Anlage 6.1 – 6.12 zu GD 218/23

Vorhabenbezogener Bebauungsplan "Karlstraße – Neutorstraße – Wildstraße – 1. Änderung", Stadt Ulm

Abwägung der eingegangenen Stellungnahmen im Rahmen der förmlichen Öffentlichkeitsbeteiligung und förmlichen Beteiligung der Behörden und sonstigen Träger öffentlicher Belange

Anlage:
Bestandsplan

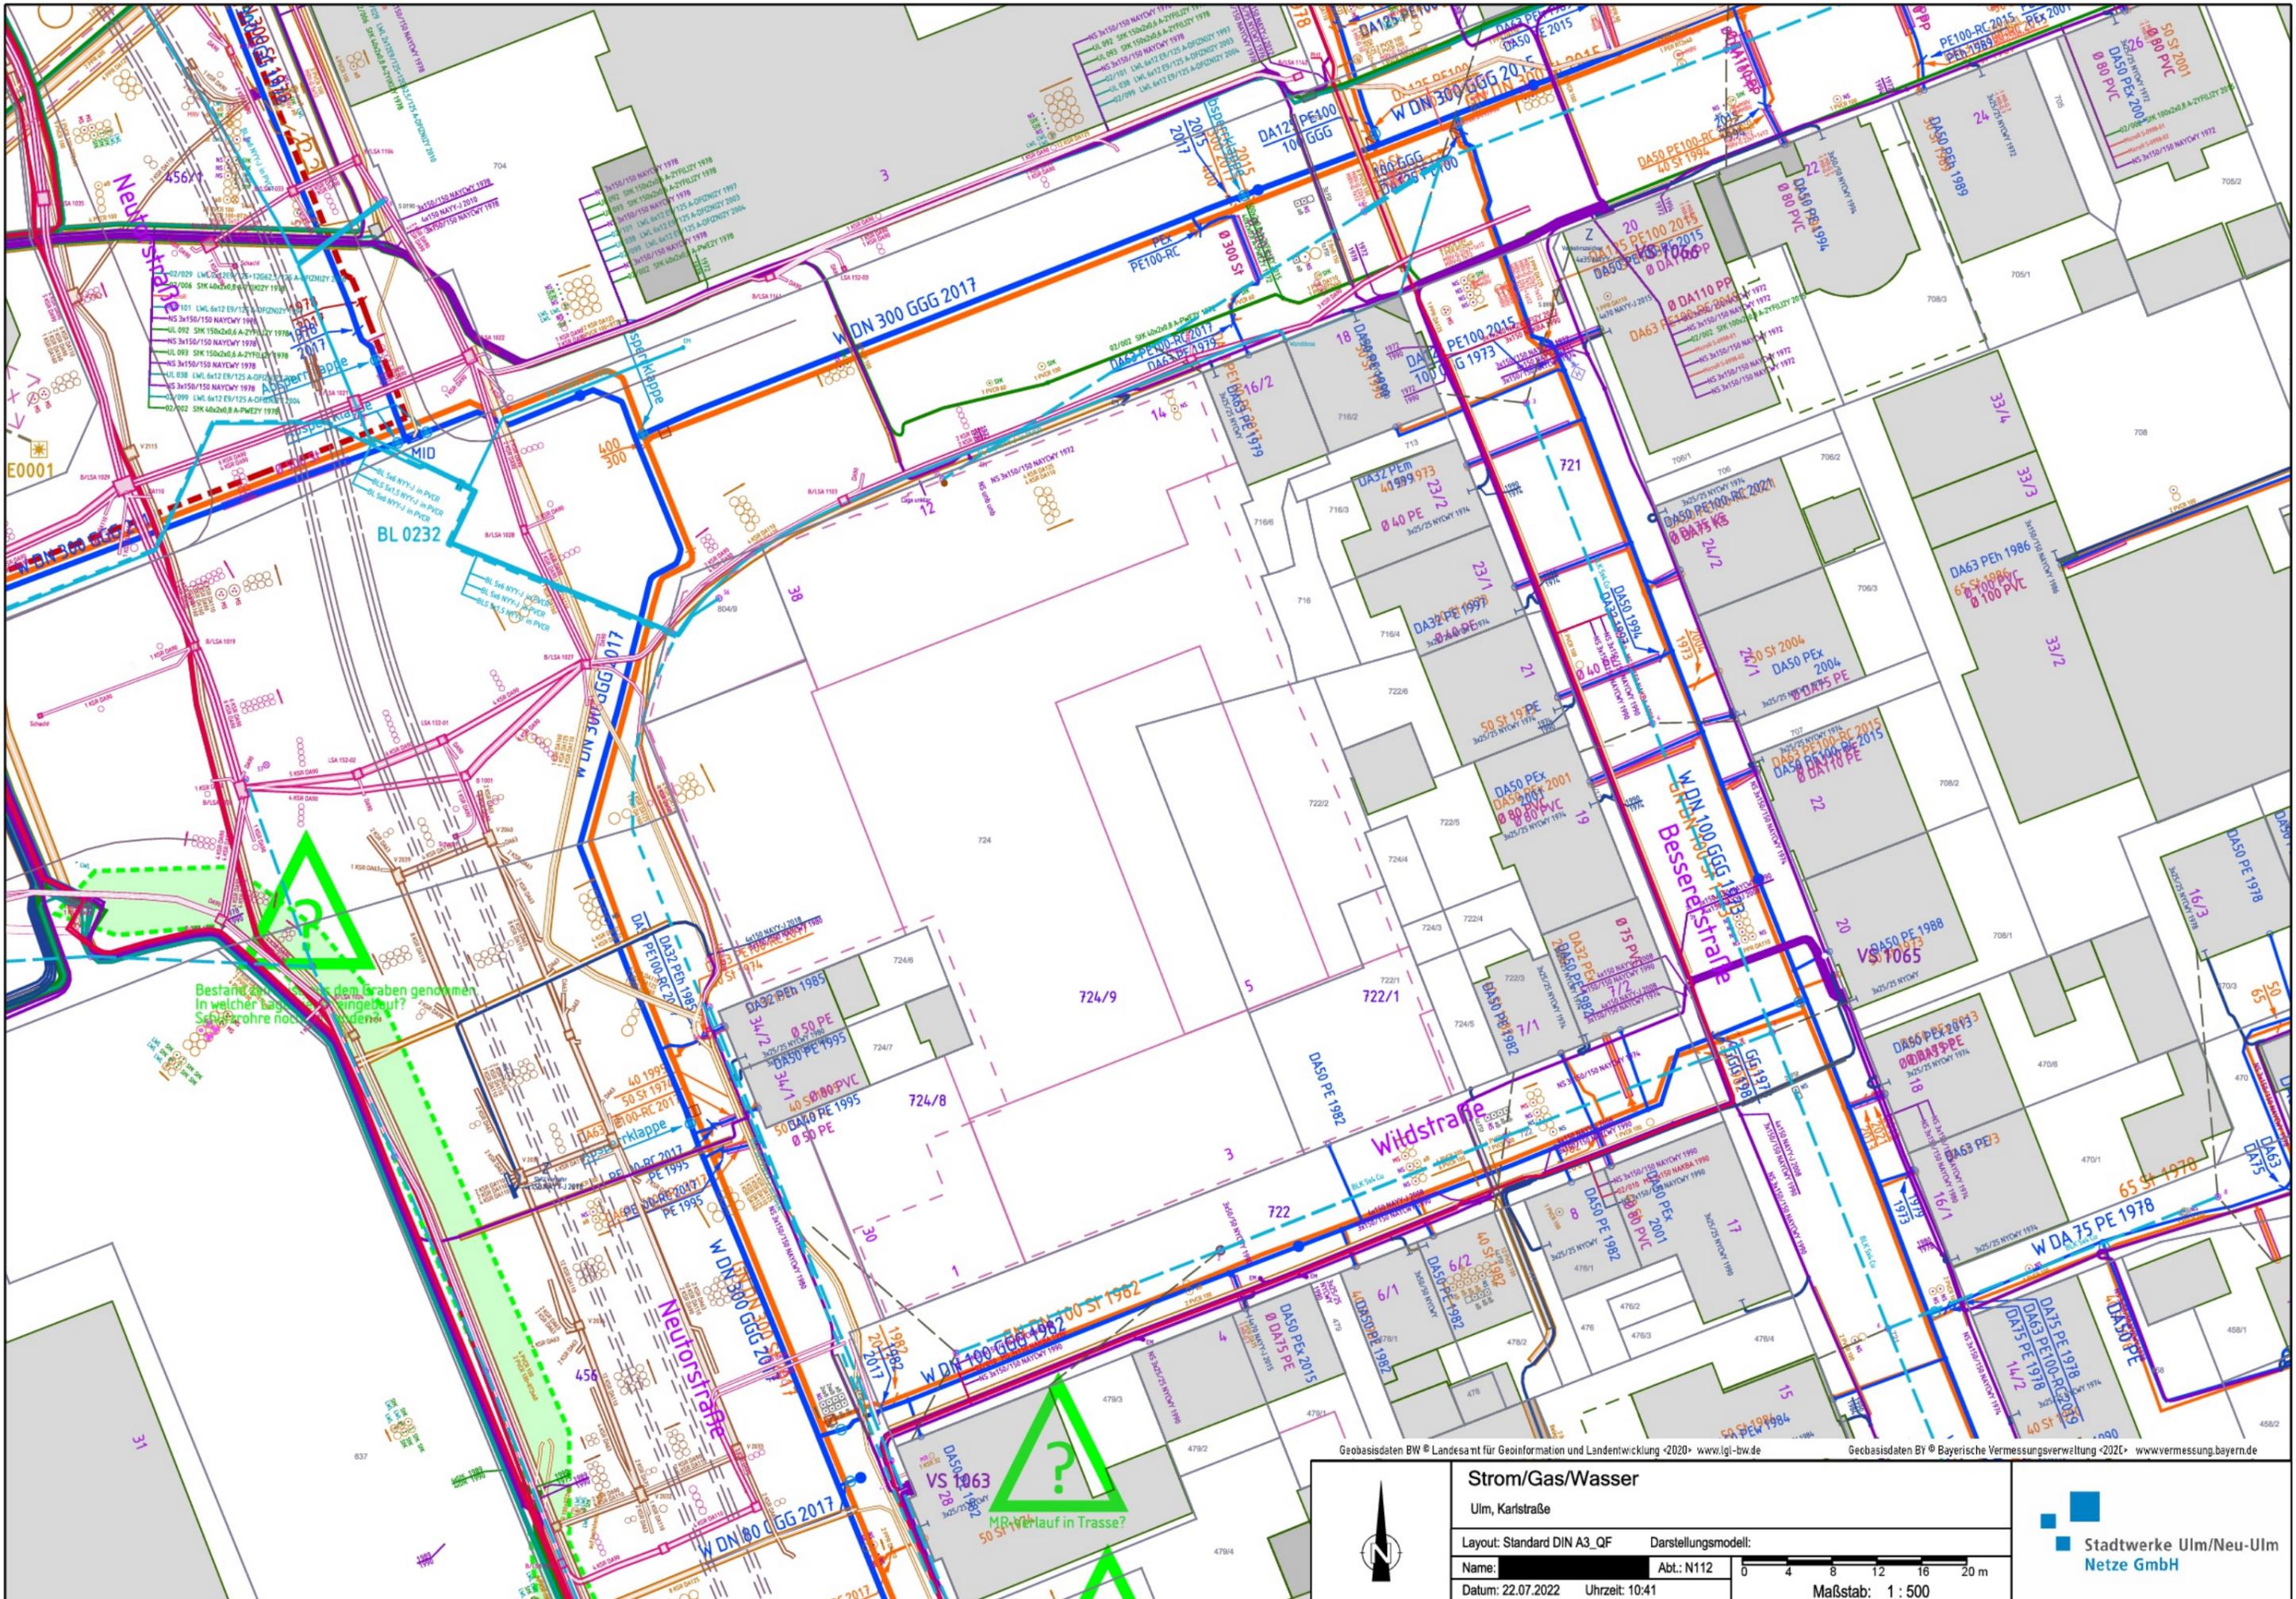
Allerdings möchten wir Ihnen mitteilen, dass in der Karlstraße, Neutorstraße und in der Wildstraße diverse Versorgungsleitungen der Stadtwerke Ulm/Neu-Ulm Netze GmbH für Strom, Glasfaser, Wasser und Erdgas, sowie Beleuchtungskabel der Stadt Ulm verlaufen.

Leitungen der Stadtwerke Ulm/Neu-Ulm Netze GmbH dürfen nicht überbaut werden. Von den Leitungen ist mit Bebauung ein Mindestabstand von 2 Meter einzuhalten. In begründeten Ausnahmefällen kann der Abstand von 2 Metern zur Bebauung unterschritten werden.

Anlage

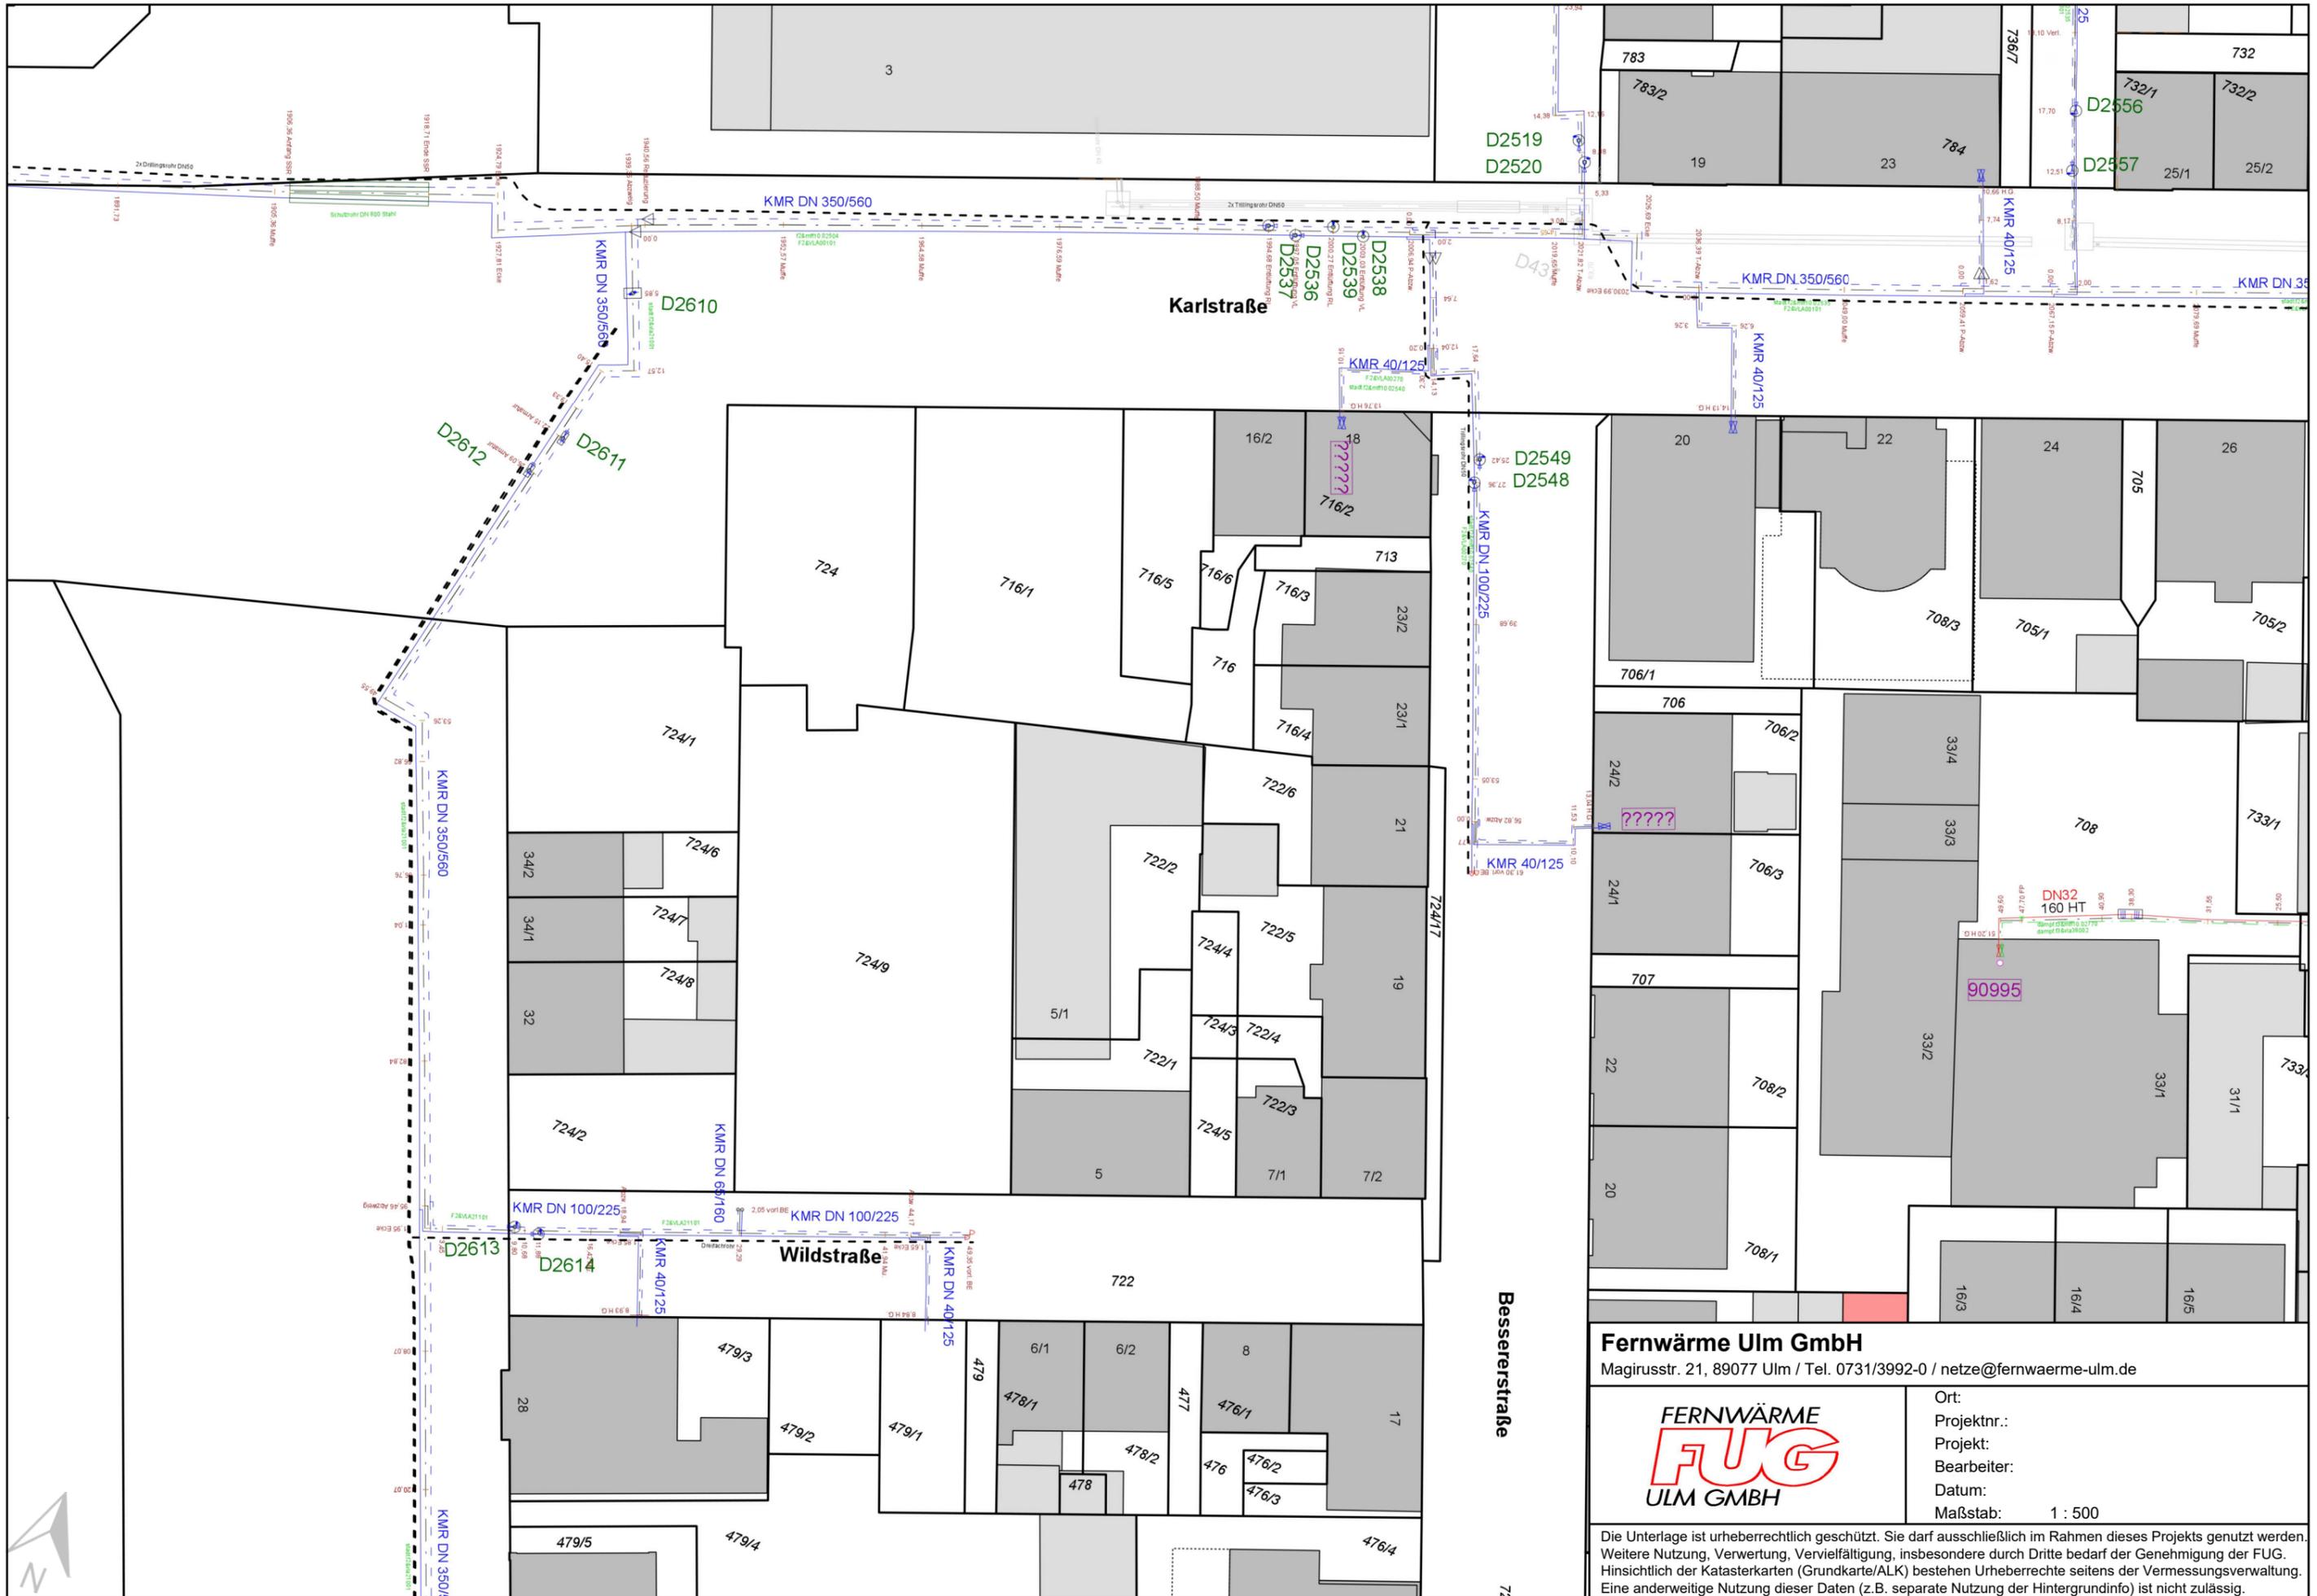
In der Wildstraße ist bereits ein Abzweig für den Fernwärme-Hausanschluss für das o. g. Bauvorhaben vorgesehen (siehe beil. Plan).

Die Lage der bestehenden Fernwärmeleitungen ist im beigefügten Lageplan 1:500 ersichtlich.
